Avis délibéré
de la Mission régionale d'autorité environnementale
Corse
sur le projet d'élaboration du plan local d'urbanisme de
Sant'Antonino

**N° MRAe
2023-AC5**

Figure 2 : Projet de zonage du PLU-Source : PLU et DREAL

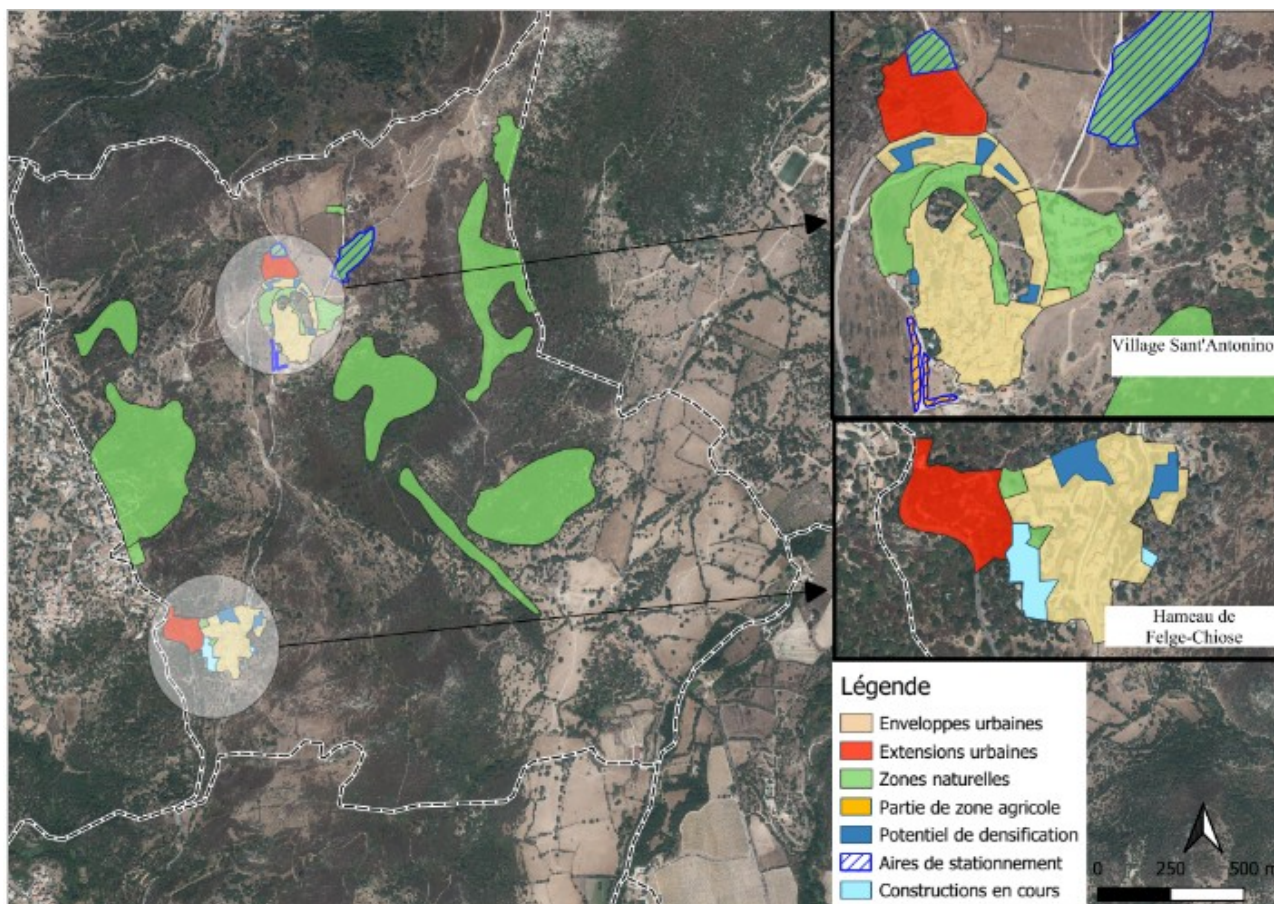
Par ailleurs, une grande aire de stationnement est prévue au nord-est du village afin d'accueillir les visiteurs et plusieurs secteurs de densification urbaine sont proposés dans le village et le hameau. L'aire de stationnement n'est pas explicitement indiquée comme une extension dans les documents présentés ; elle est même associée à une zone naturelle (en vert hachuré en bleu sur la figure 2).

Par ailleurs, trois aires de stationnement sont proposées. Deux d'entre elles sont prévues au nord et nord-est du village afin d'accueillir les visiteurs. Elles ne sont pas explicitement indiquées comme des extensions dans les documents présentés ; elles sont même associées à des zones naturelles (en vert hachuré en bleu sur la figure 2). La troisième au sud du village, en bordure de route. Celle-ci est associée à une zone agricole (en jaune hachurée en bleu sur la figure 2).

De plus, le rapport de présentation précise que cinq permis de construire ont été accordés⁸ entre 2019 et 2022. Bien que ces permis accordés soient situés dans le secteur de Felge-Chiose⁹ (cf surfaces bleu clair sur la figure 2), ils n'ont pas été intégrés dans le décompte des besoins pour répondre aux évolutions démographiques d'ici 2032, étant précisé que certains de ces travaux de construction peuvent ne pas avoir débuté.

Figure 3 : Carte indiquant les zones potentiellement artificialisées mais non comptabilisées dans le total des surfaces urbanisées par le dossier – Sources: PLU et DREAL.

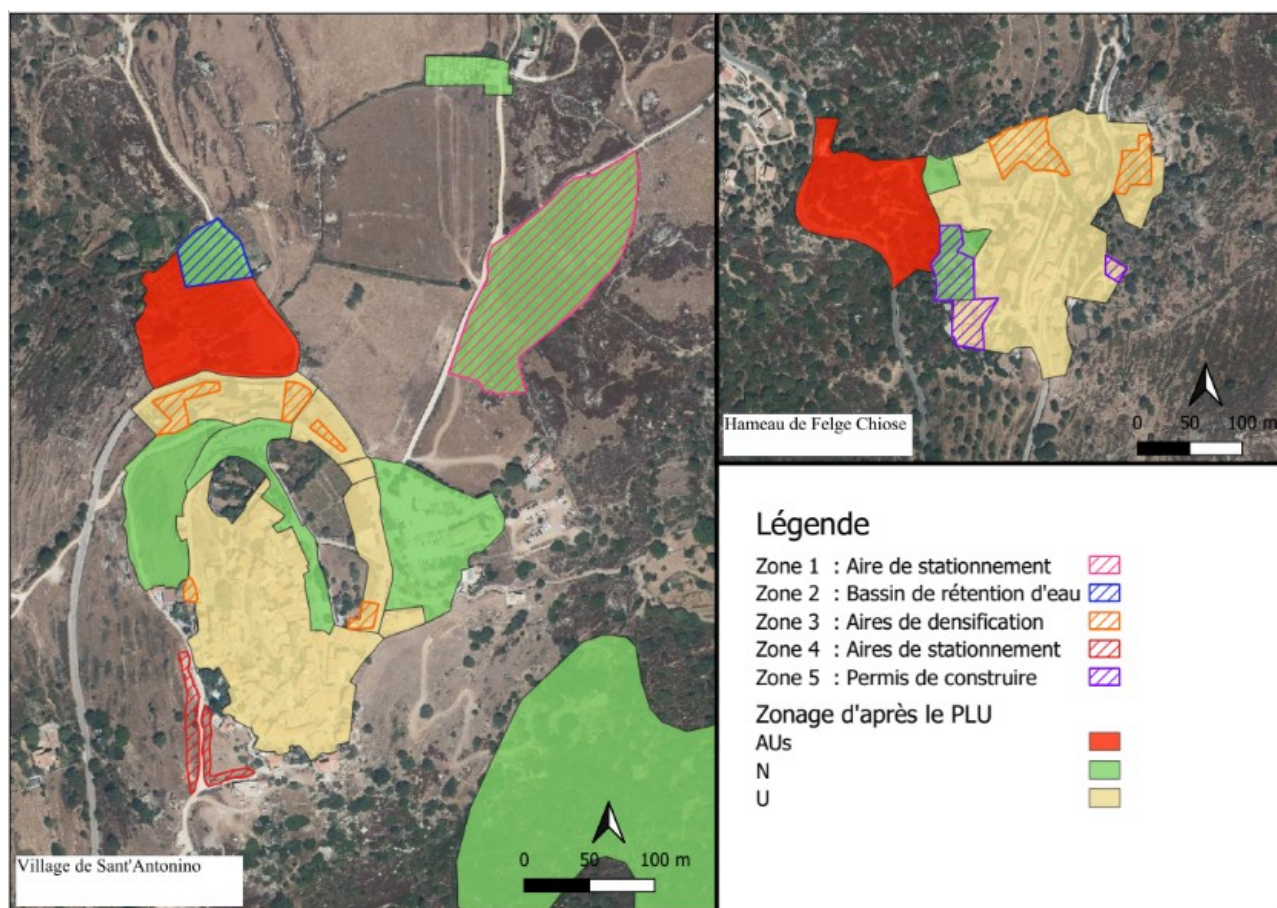
D'après le dossier, 2,4 ha d'artificialisation sont prévus par le PLU. En réalité, ce chiffre ne comptabilise que les extensions urbaines situées en continuité de l'enveloppe urbaine. La figure 3 ci-après permet de se rendre compte que le dossier sous-estime l'artificialisation permise par le projet de PLU.

- **zone 1** : Le dossier prévoit une aire de stationnement au nord-est du village de Sant' Antonino (hachurée en rose) de plus de 1,2 ha¹¹, classée en zone NL ;
- **zone 2** : Un bassin de rétention des eaux pluviales et une aire de stationnement de délestage sont prévues¹² au nord de la zone AUE à Sant' Antonino (hachuré en bleu foncé), classée en zone NP ;
- **zone 3** : Plusieurs aires de densification sont décrites dans le dossier de présentation à Sant'Antonino¹³ et à Felge-Chiose¹⁴ (hachurées en orange), en zone U ;
- **zone 4** : Un aménagement d'aires de stationnement le long des voies et des accès carrossables réservés aux riverains¹⁵ (hachurés en rouge), classé en zone A ;
- **zone 5** : Les projets ayant déjà obtenu un permis de construire¹⁶ (hachurés en violet), en zone U ou N.

La commune de Sant'Antonino a artificialisé 3 ha au cours de la décennie précédente¹⁷ (2011-2021). Le projet de PLU prévoit la consommation de 2,4 ha supplémentaires, au détriment d'espaces naturels, forestiers, pastoraux et agricoles. Cette superficie d'artificialisation représente ainsi 80 % de celle de la décennie précédente. De plus, comme indiqué ci-avant, elle ne comptabilise pas la totalité des zones, en particulier les zones 1, 2 et 4 identifiées sur la figure 3 et dédiées aux stationnements.

La MRAe recommande d'intégrer, dans le calcul des zones artificialisées, la totalité des projets modifiant l'aspect naturel, agricole ou forestier des parcelles, et de réduire les zones d'extension urbaine, au regard de l'objectif zéro artificialisation nette. Sur cette base, elle recommande de justifier, au regard des enjeux environnementaux, le choix des zones d'extension urbaine qui seront retenues in fine.

Figure 1: Figure 5: Carte des modalités de restauration des continuités écologiques. Source : le dossier de présentation.

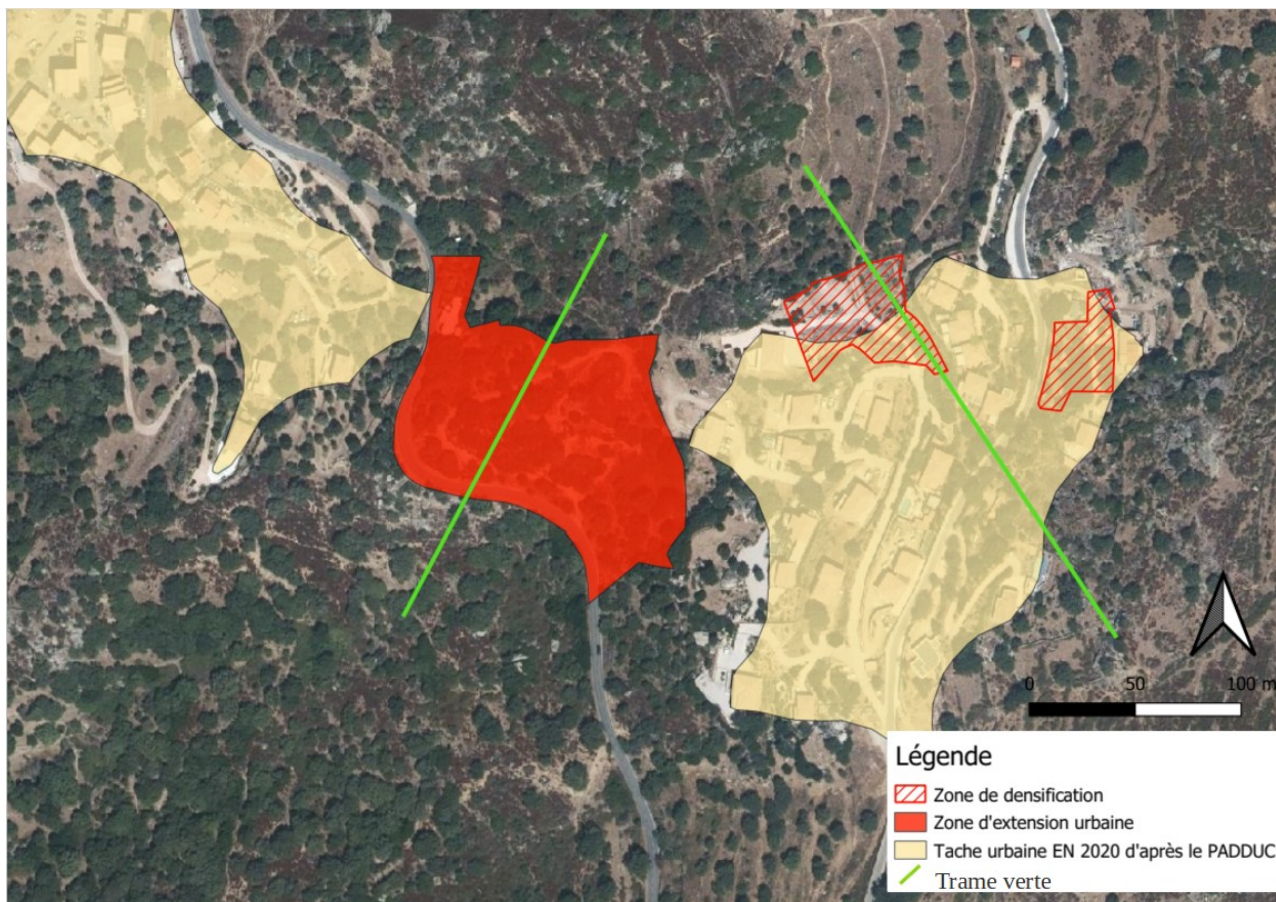
Le dossier de présentation insiste, à juste titre, sur le maintien de ces trames vertes et bleues. Des schémas des principes de restauration des continuités écologiques y sont d'ailleurs proposés²¹. Cependant, les propositions de densifications (hachurées en rouge figure 5) et d'extension urbaines (en rouge figure 5) ne permettent pas de vérifier leurs compatibilités avec ces schémas.

Elle recommande également de réviser au regard des imprécisions du rapport de présentation, la séquence évitement-réduction vis-à-vis des corridors écologiques impactés par les zones de densification et la zone d'extension AUQ du PLU.
